Aufstellung des Bebauungsplanes Nr. 21 „Neue Feuerwehr“ der Gemeinde Ostseebad Wustrow

hier: Stellungnahme gemäß § 4 Abs. 2 BauGB

orange = Baudenkmal „Mühle“ (Listennr. 11208).

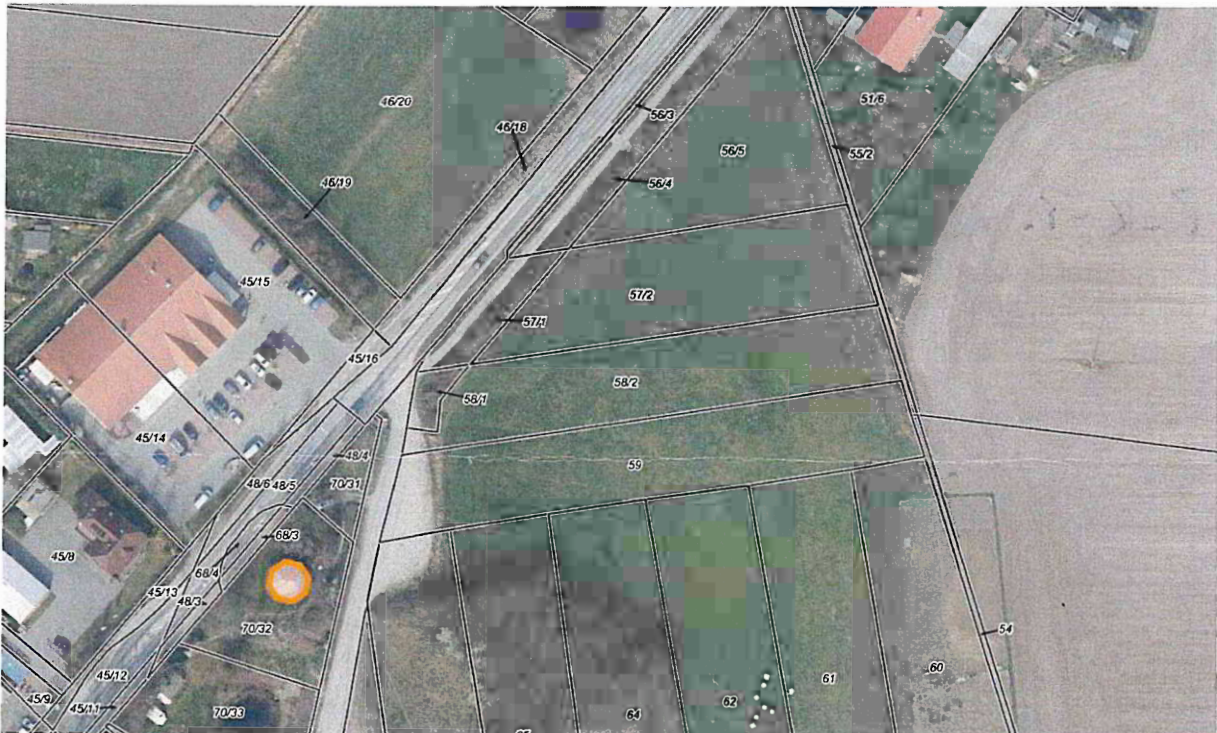
Die Stellungnahme der unteren Denkmalschutzbehörde vom 27. November 2018 behält weiterhin Gültigkeit:

„Auf dem Grundstück Ernst-Thälmann-Straße 52, Gemarkung Wustrow, Flur 1, Flurstück 70/32, d. h. in der Umgebung zum Geltungsbereich des Bebauungsplans befindet sich das Baudenkmal „ehem. Mühle.“

Gemäß § 7 Abs. 1 Pkt. 2 Denkmalschutzgesetz Mecklenburg-Vorpommern (DSchG M-V) bedürfen Maßnahmen in der Umgebung von Baudenkmalen der denkmalrechtlichen Genehmigung, wenn hierdurch das Erscheinungsbild oder die Substanz des Denkmals erheblich beeinträchtigt wird.

Dies ist bei der weiteren Planung zu berücksichtigen.“
